SOPRINTENDENZA SPECIALE PER IL PIANO NAZIONALE
DI RIPRESA E RESILIENZA

Oggetto: [ID_10486] **GRAVINA IN PUGLIA (BA): Progetto di un impianto agrivoltaico, di potenza pari a 67,05 MW e del le relative opere di connessione al la RTN, da realizzarsi nel comune di Gravina (BA).**

Richiesta di integrazioni.

Interferenza dell'elettrodotto dell'impianto di accumulo idroelettrico delle Fri-el (in blu) con il Lotto 2 dell'impianto in esame (rosso).

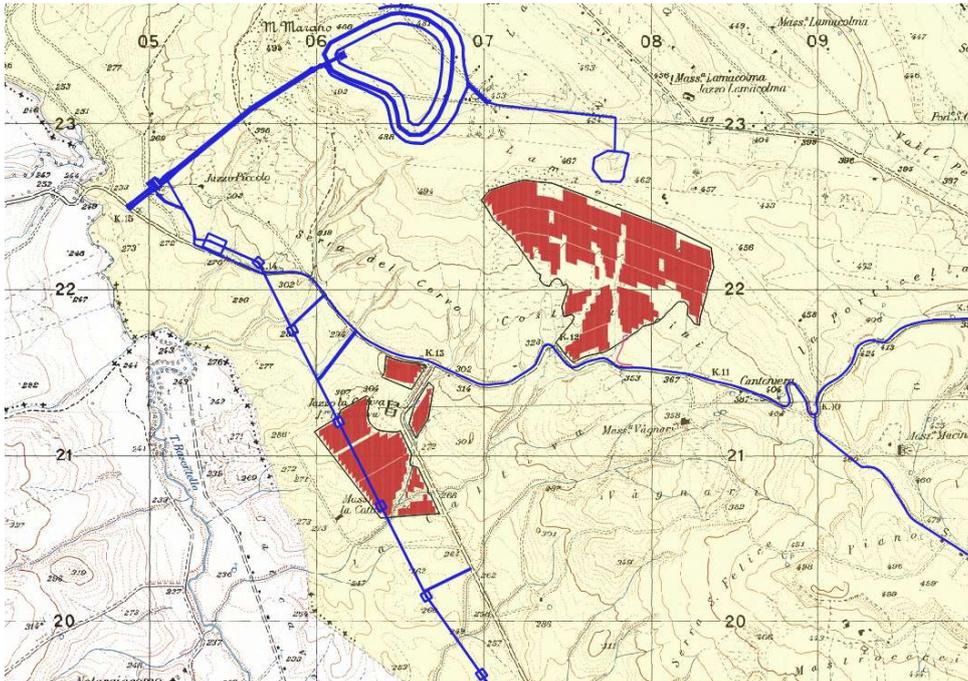
Si rileva inoltre che l'elettrodotto da 380 kV dell'impianto di accumulo idroelettrico della Fri-el S.p.A. (ID: 7858, in valutazione presso la Presidenza del Consiglio dei ministri) si sovrappone ai moduli fotovoltaici del Lotto 2.

Si chiede, pertanto, di integrare la valutazione degli impatti cumulativi su suolo e sottosuolo con le iniziative oggetto di procedimenti autorizzativi in corso e di valutare i potenziali impatti cumulativi qualora venissero realizzati tutti gli impianti fotovoltaici e agrivoltaici proposti (cumulo effettivo, come previsto dal paragrafo 2 della DD n.162/2014) e di valutare la compatibilità del progetto agrivoltaico proposto con l'elettrodotto dell'impianto di accumulo idroelettrico della Fri-el e le opere di connessione degli impianti della ditta StheP in valutazione.
